## Alerte nucléaire au Québec !

Par Gilles Provost, journaliste scientifique à la retraite

Ottawa veut aménager dès l'an prochain un immense **DÉPOTOIR NUCLÉAIRE d'un million de mètres cubes** (partie rouge sur la carte de Chalk River) au milieu d'un MARÉCAGE à un km de la frontière du Québec. Ce marécage se draine dans la rivière des Outaouais où coule toute l'eau potable d'Ottawa, de Laval et de toute la couronne nord de Montréal. Le public québécois a jusqu'au 17 mai pour réagir à cette analyse d'impact qui est **uniquement disponible en anglais** (<http://www.ceaa-acee.gc.ca/050/documents/p80122/118380E.pdf>).

Le recouvrement en surface

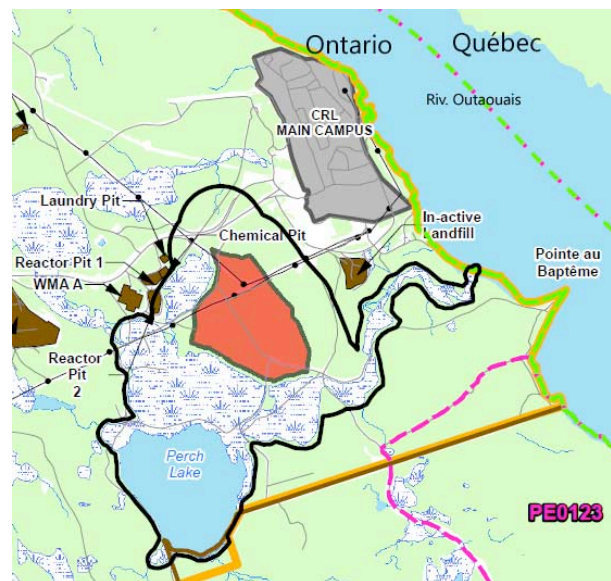
**Toute personne armée d'une simple pelle pourra accéder à ces déchets militaires et les remettre en circulation (cf : schéma de la couche de « protection » prévue, en surface)**
